Technical News

A-2021019

仕様変更のご案内

LF1B-N 形　LED 照明ユニット（発光色：黄色）

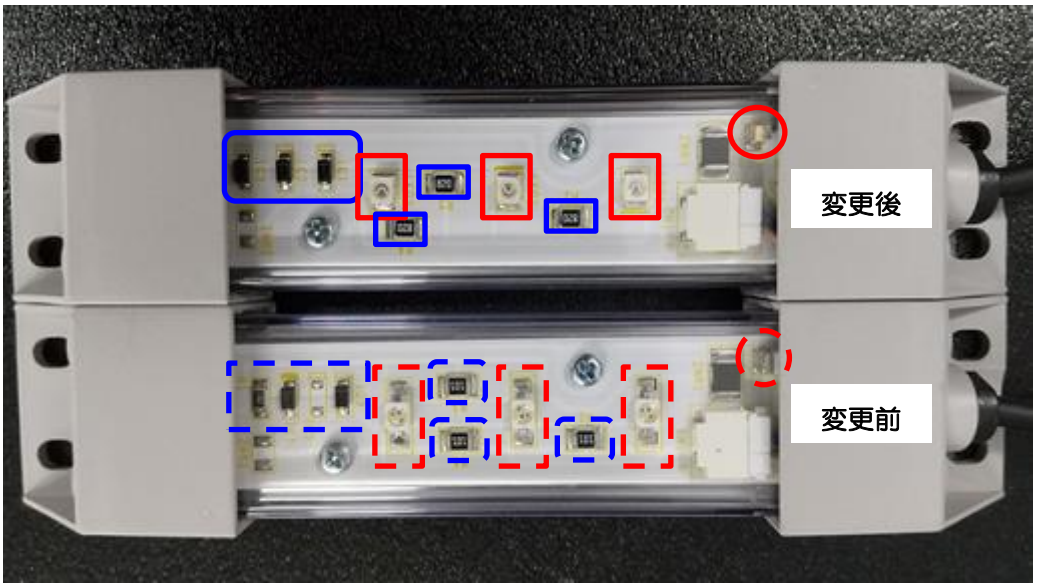
①LED デバイスの外観および一部部品の配置が下図のとおり変更となります。

□ LED デバイス外観変更　○ ヒューズ外観変更(色のみ)　□ その他 配置変更

識別表示例

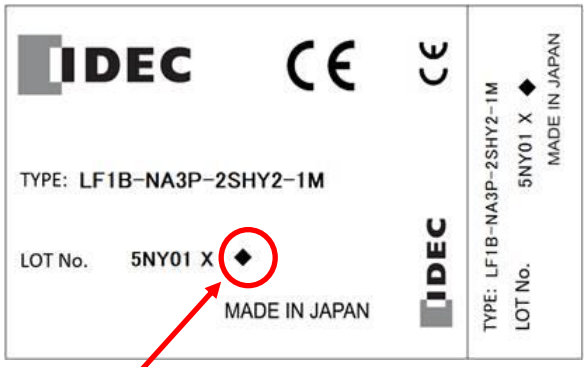
変更後の製品は、個装ケースのラベルのロットNo.末尾付近に「◆」を表示いたします。

- 表示期間：2022 年 4 月生産分まで
- 識 別 例：
